CONSTANCIA DE NOTIFICACIÓN MEDIANTE PUBLICACIÓN DE AVISO

Auto No. 9674 del 02 de octubre de 2020

AUTO N° **09674**

“Por el cual se ordena el archivo de la solicitud de Licencia Ambiental iniciada a través del Auto 0892 del 8 de marzo de 2019 y se toman otras determinaciones”

Figura 4-1 Pasos y Aspectos Considerados para la Definición y Delimitación del Área de Influencia

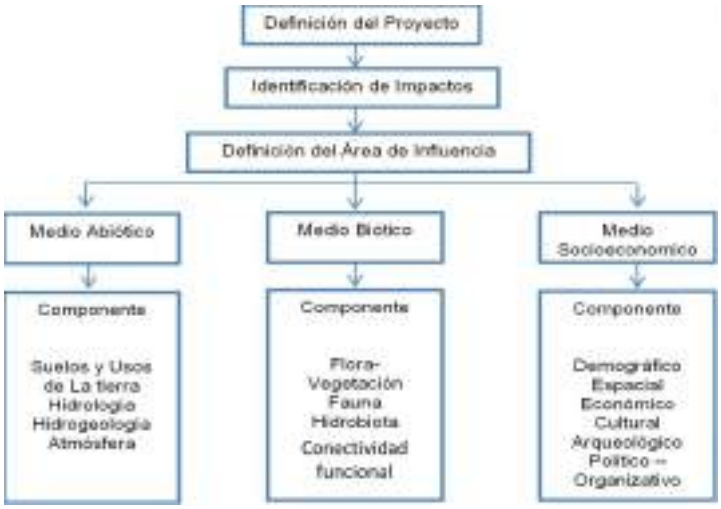
En concordancia con lo anterior, dadas las debilidades en los análisis efectuados, existe un alto grado de incertidumbre en cuanto a los cambios en la composición y funcionalidad de los ecosistemas para evaluar la respuesta real del desplazamiento de las especies y la calidad de hábitat por la modificación en los ecosistemas presentes en el área. En este sentido no se tiene un planteamiento certero para el manejo del impacto, su escala de manifestación y su interacción con otros componentes que define la integridad ecológica, considerando adicionalmente, que los resultados obtenidos no representan la realidad actual de la región en cuanto al atributo de conectividad ecológica, lo cual lleva a cuestionar la trascendencia y el dominio del impacto, y como consecuencia, la delimitación actual del área de influencia.

Figura 5-1 Curva de Duración de Caudales Simulados vs Registrados Periodos de Validación 1996-2002 Y 2013-2015

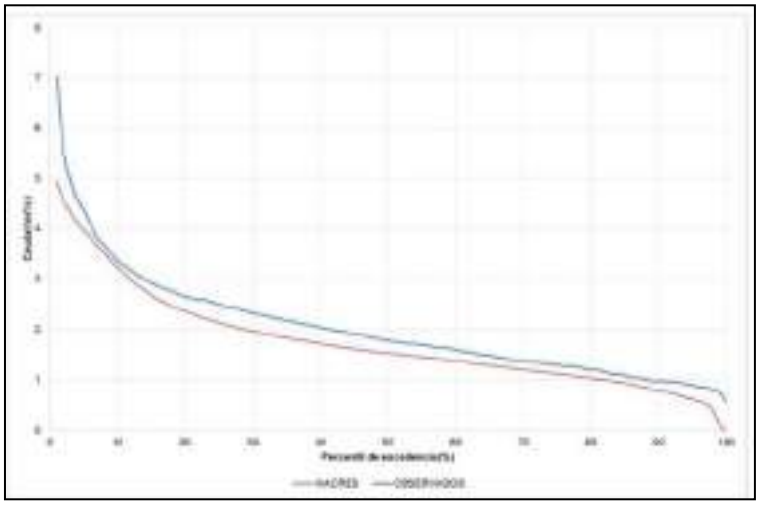
En el numeral 5.1.5.11.9 la sociedad describe el análisis de sensibilidad realizado, en donde a partir de los resultados obtenidos de caudal para cada subcuenca, compara los rendimientos hídricos y las curvas de duración de caudal para cada unidad de respuesta hidrológica, y concluye que el modelo IHACRES presenta los valores de rendimiento hídrico más cercano a la media de todos los modelos utilizados. Adicionalmente, la sociedad presenta la siguiente matriz para justificar la selección del modelo IHACRES:

Figura 7-1 Tramos de Cauce donde se Presenta Disminución del Flujo Base

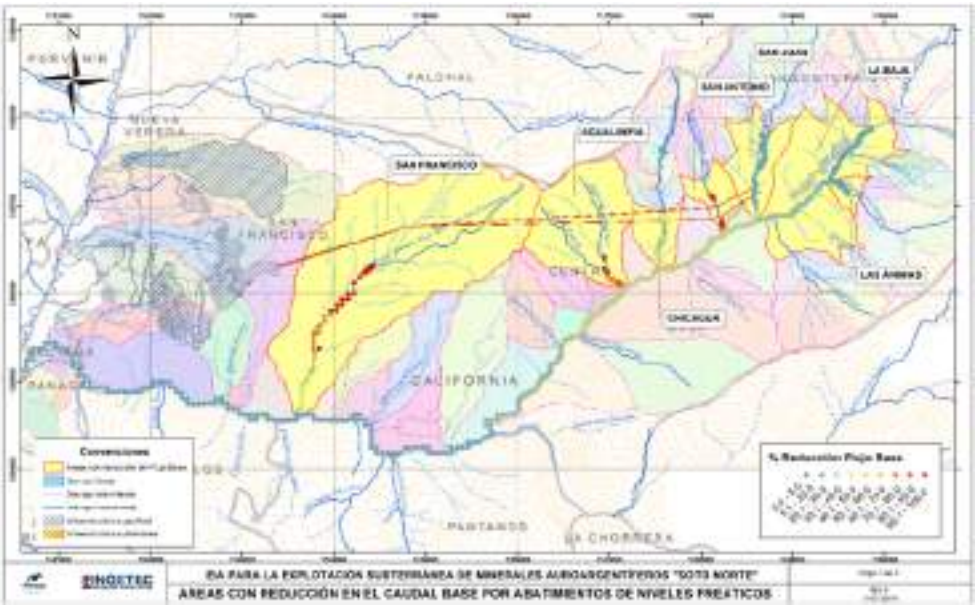
no analiza lo que representa la reducción del caudal base en los diferentes meses del año o en condiciones extremas como puede ser la presencia de un fenómeno de El Niño fuerte, o simplemente, durante los meses de menores precipitaciones del año. Tal ausencia de análisis tanto en la evaluación de los impactos como en los planes de manejo ambiental propuestos no permite un pronunciamiento respecto de sobre de la solicitud de la licencia ambiental del proyecto "Soto Norte".
